**Всемирный форум для согласования правил
в области транспортных средств**

Рабочая группа по пассивной безопасности

Правила № 17 ООН (Прочность сидений)**Предложение по поправкам серии 10 к Правилам № 17
ООН (прочность сидений)****Представлено экспертом от Европейской комиссии***

Транспортные средства с сиденьями, которые не оборудованы или не могут быть оборудованы подголовниками

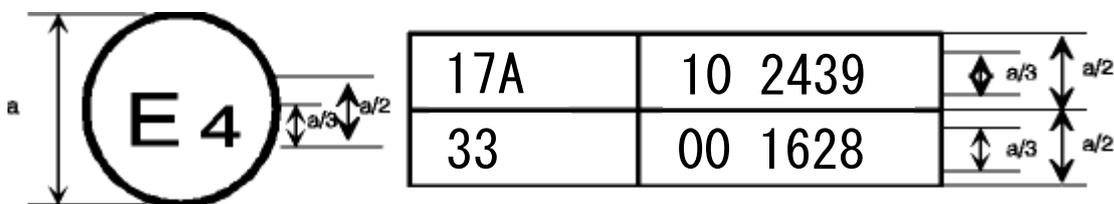
Приведенный выше знак официального утверждения, проставленный на транспортном средстве, указывает, что на данном типе транспортного средства установлены сиденья, которые не оборудованы или не могут быть оборудованы подголовниками, и что он официально утвержден в Нидерландах (E4) в отношении прочности сидений и их креплений на основании Правил № 17 под номером официального утверждения ~~092439~~ **102439**. Первые две цифры номера официального утверждения указывают, что к моменту предоставления официального утверждения Правила уже содержали поправки серии ~~09~~ **10**.

Рис. 1

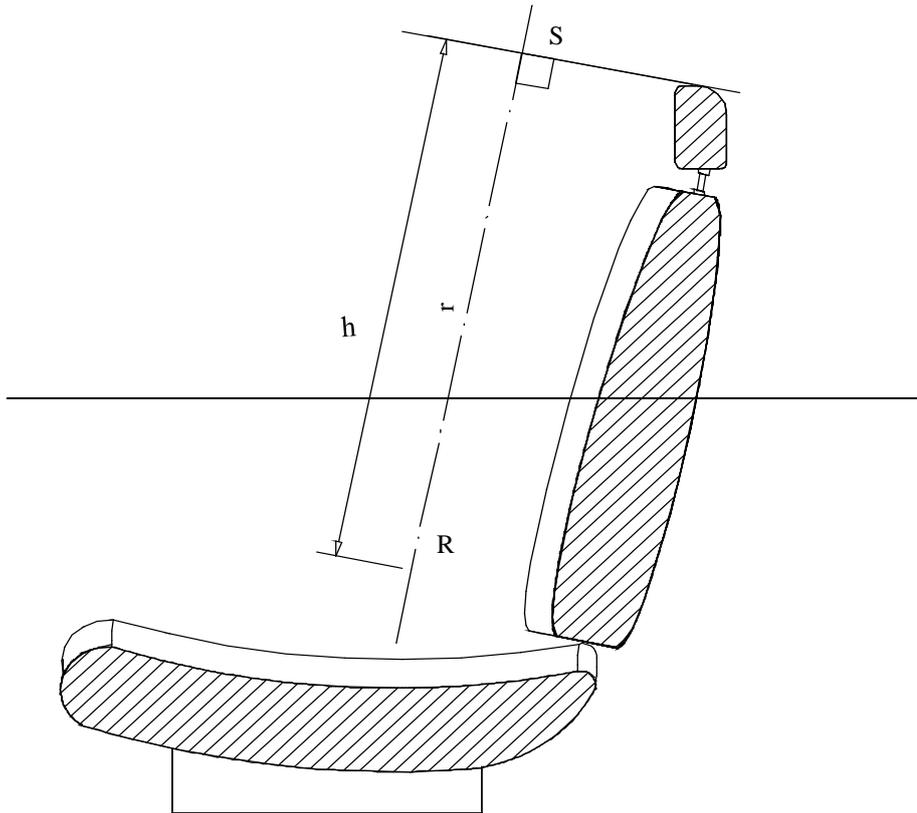
Приложение 4 изменить следующим образом:

Рис. 8-14
Измерение вертикального проема "а". Пример горизонтальных проемов

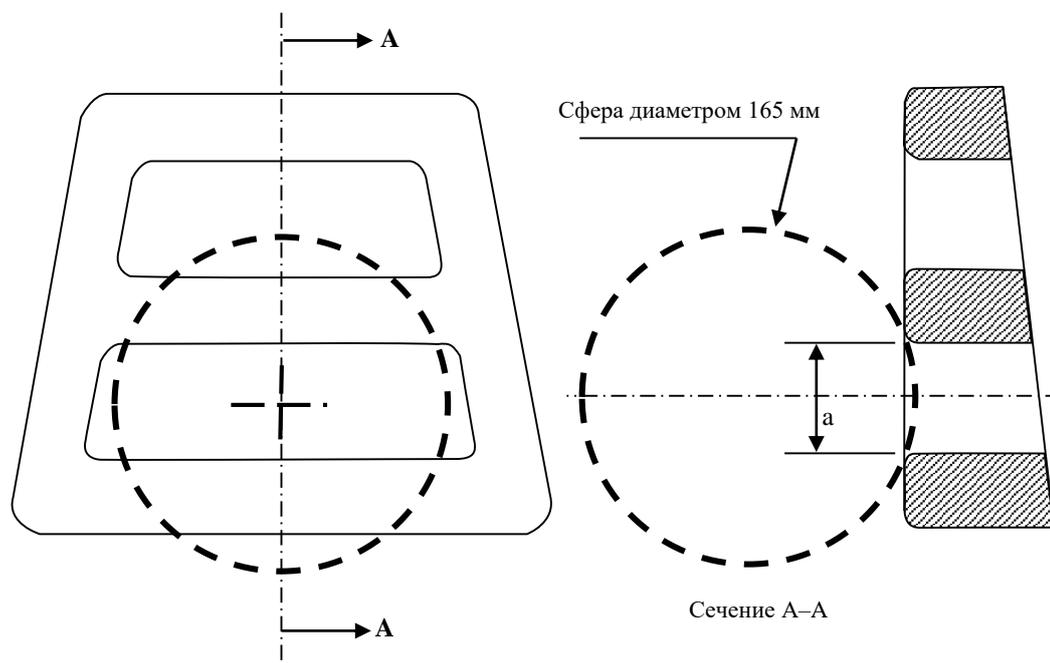
- 2.5 Размер проема определяется путем измерения расстояния по прямой линии между внутренними краями двух наиболее удаленных точек контакта, как показано на рис. 8-1 и 8-2.

Рис. 9-3

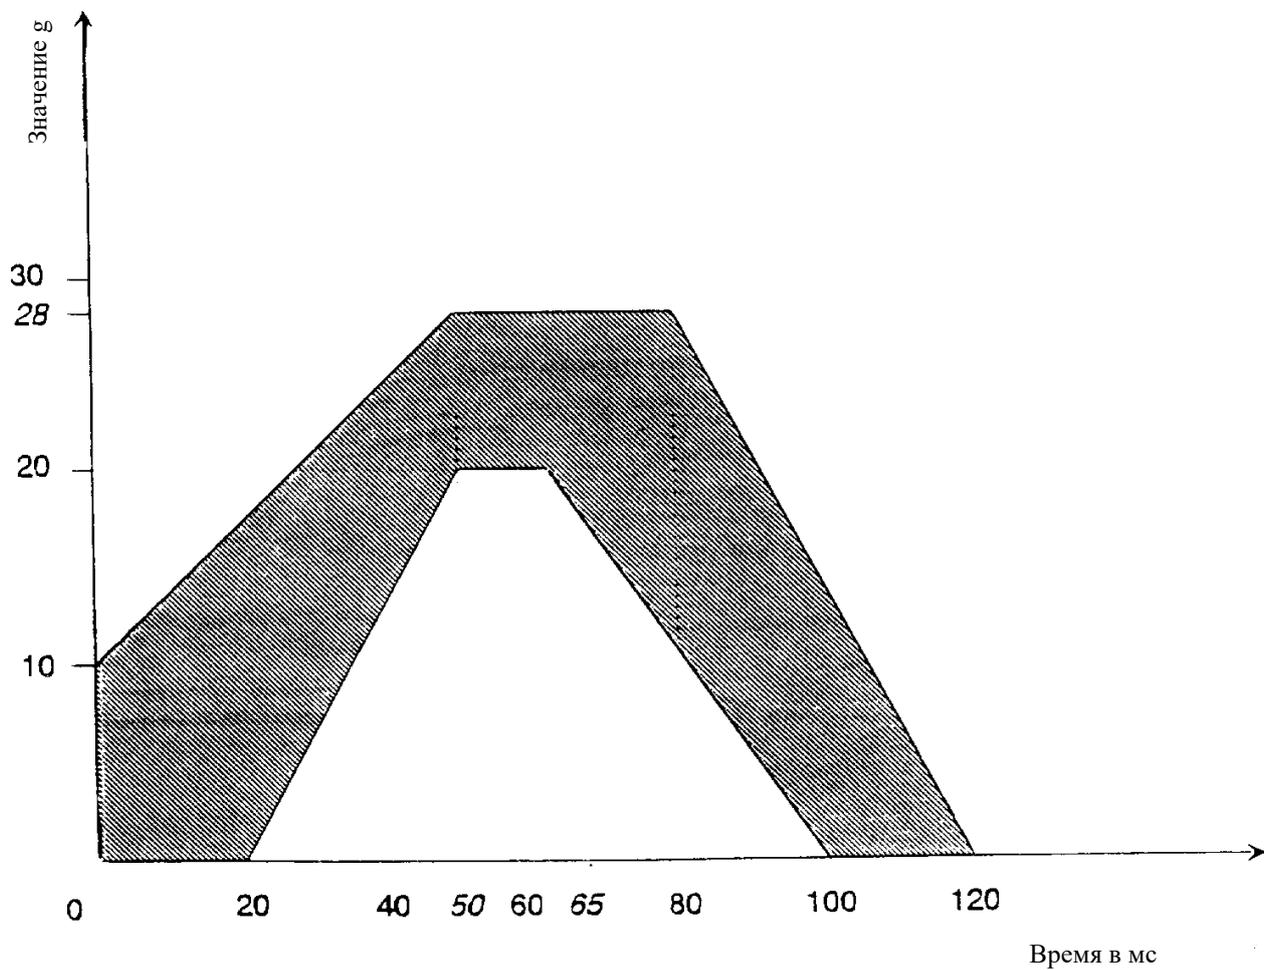
Изменить нумерацию рисунка на рис. 9-3 следующего содержания:
